## Circular Aclaratoria N° 1

### LICITACIÓN PÚBLICA NACIONAL SEPA DAMI-II-65-LPN-0

#### **"Ampliación de la Red Ciclovial del Área Metropolitana de Mendoza"**

**54. DÁRSENAS.** Según ítem 3.10 se menciona:

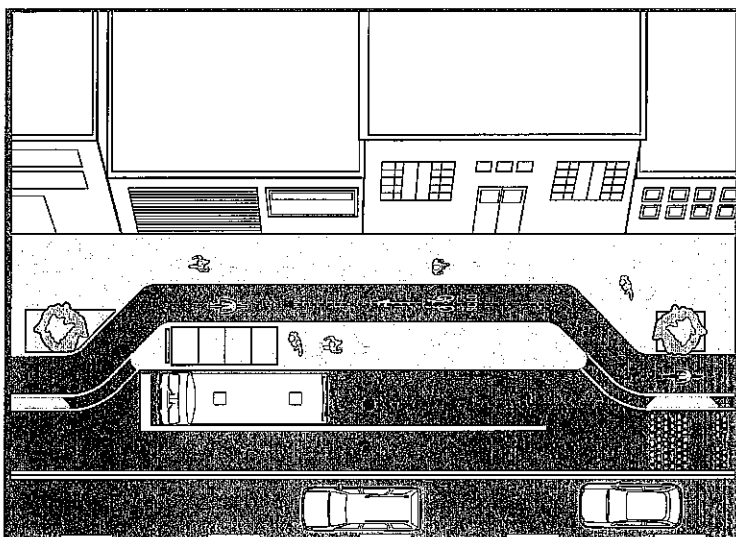
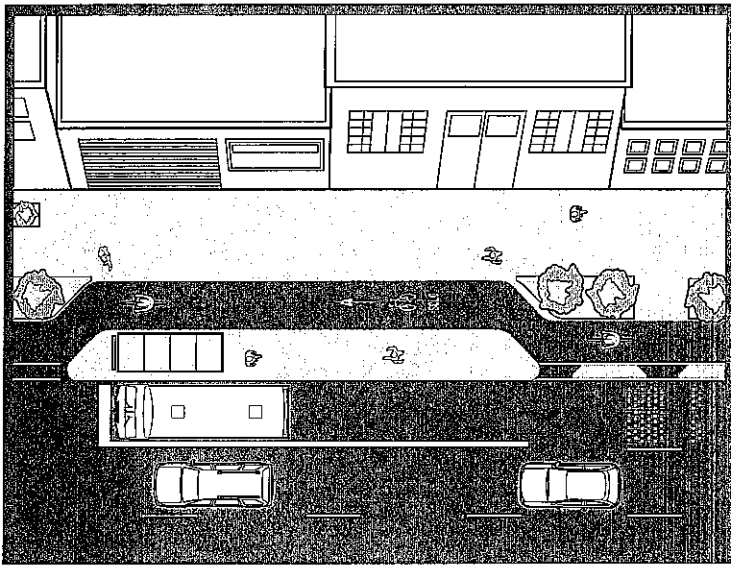
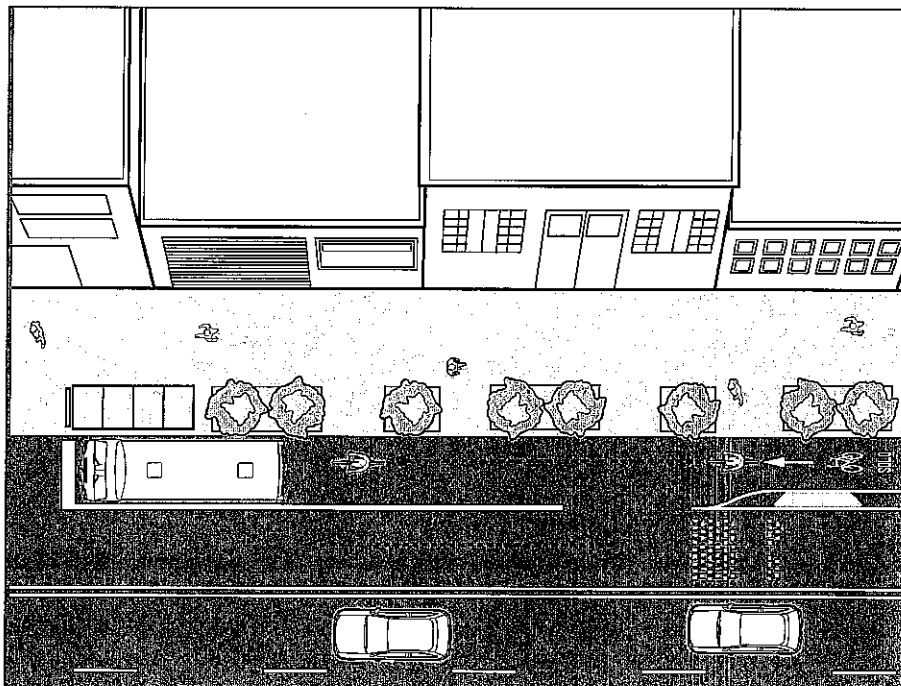
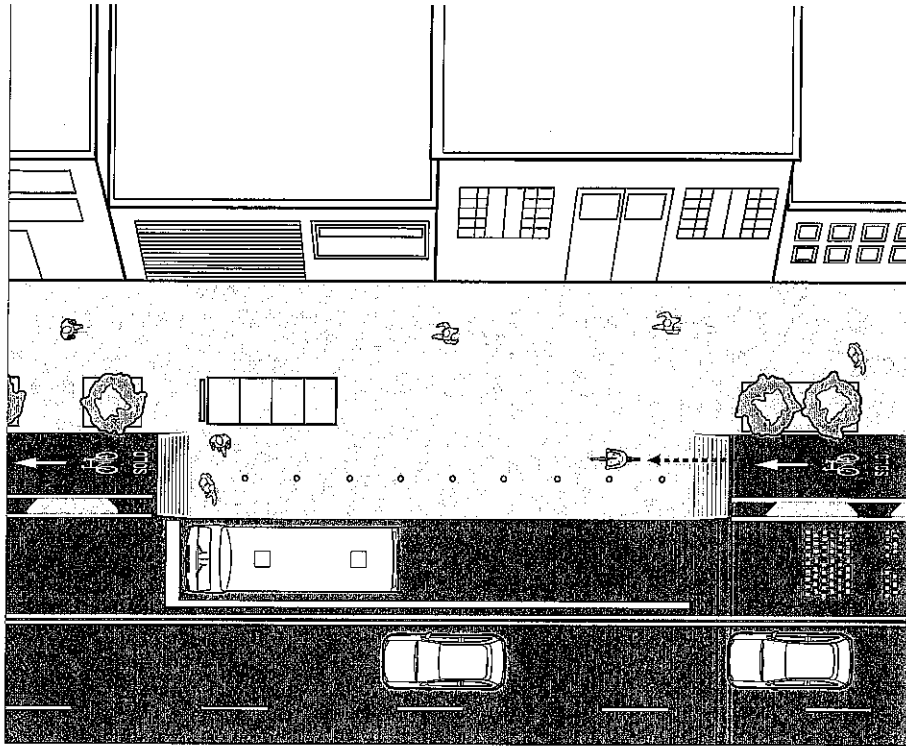
A: No se encuentran detallados los 4 tipos de dársenas que se mencionan, ¿es posible anexar cada uno de los tipos con las especificaciones y características correspondientes?

**RESPUESTA:** Los esquemas de dársenas comprendidos en el Pliego son los siguientes:
